Dell™ PowerEdge™ R900

Information Update

Information Update

Figure 1. Removing or Installing a USB Memory Key

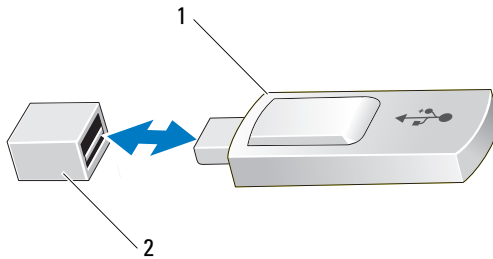
Installing an Internal USB Memory Key

The USB memory key can be used as a boot device, security key, or mass storage device. To use the internal USB connector, the **Internal USB Port** option must be enabled in the **Integrated Devices** screen of the System Setup program.

NOTE: To avoid interference with other components, the maximum allowable dimensions of the USB key are 24 mm (0.94 in) wide x 79 mm (3.11 in) long x 8.6 mm (0.33 in) high.

- 1 Turn off the system, including any attached peripherals, and disconnect the system from the electrical outlet.
- 2 Open the system. See "Removing and Installing the Top Cover" in your *Hardware Owner's Manual*.
- 3 Locate the USB connector on the system board. See Figure 6-1 in your *Hardware Owner's Manual*.
- 4 Insert the USB memory key into the USB connector.
- 5 Close the system. See "Removing and Installing the Top Cover" in your *Hardware Owner's Manual*.
- 6 Reconnect the system to power and restart the system.
